改善箇所説明図

基準不適合発生箇所

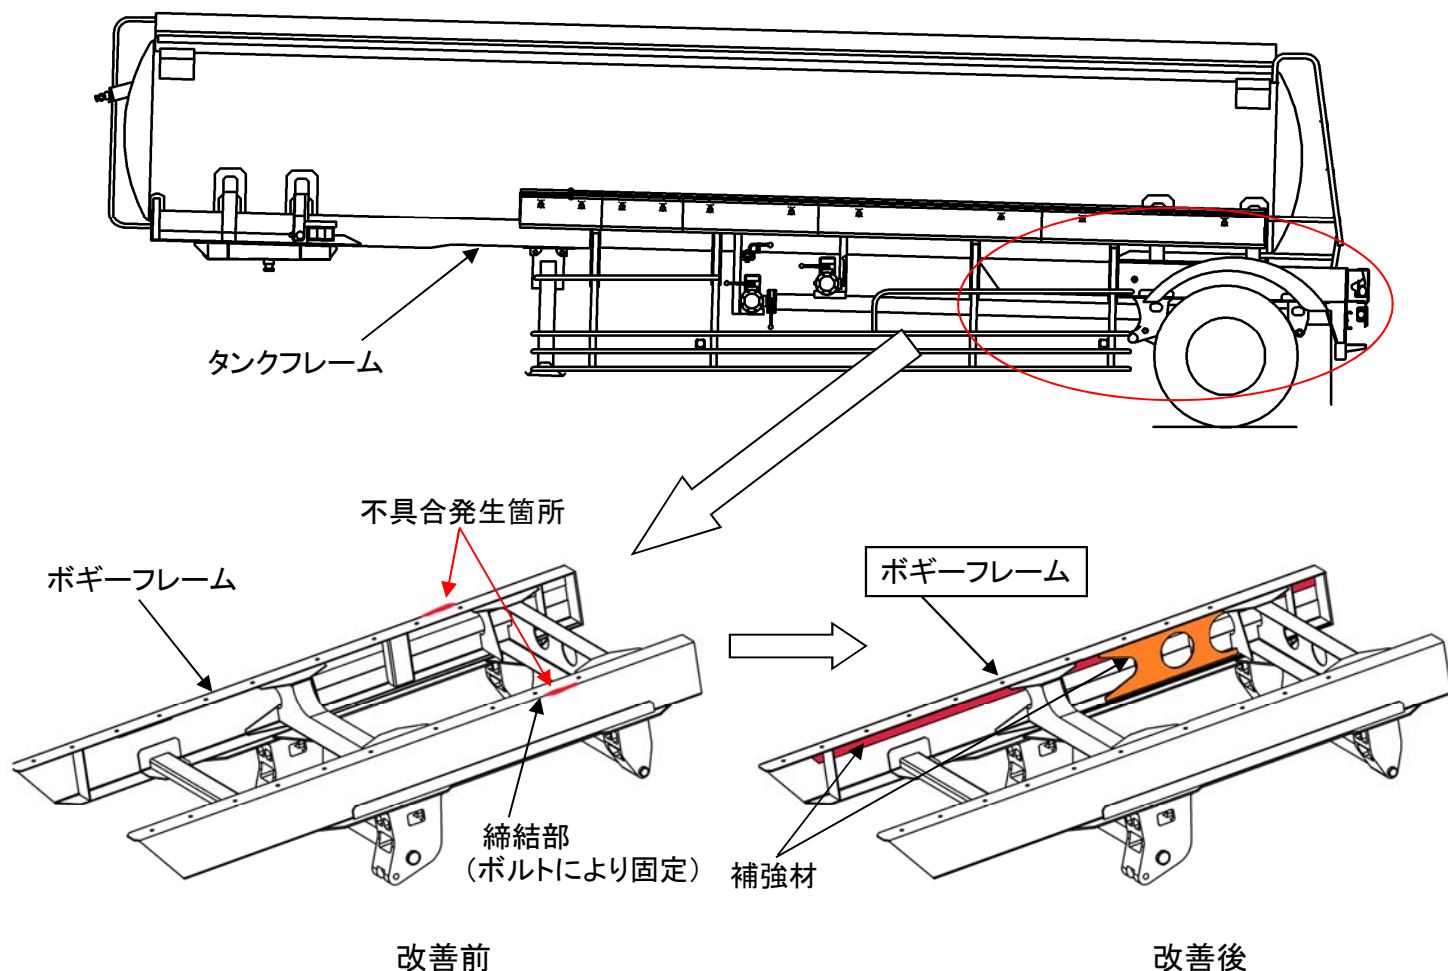
1軸20kL石油運搬用アルミタンクセミトレーラにおいて、ボギーフレームの耐久性が不足しているため、走行時の振動により、ボギーフレームに亀裂が発生するものがある。

全車両の点検を行い、ボギーフレームに亀裂が発生しているものは、補強材を追加したボギーフレームに交換する。亀裂が発生していないものは、ボギーフレームに補強材を追加する。

改善後の車両はボギーフレーム内側にインナーフレームが追加されている。
また、車台番号打刻位置付近にNo.3349のリコール対策済みステッカーを貼付けする。
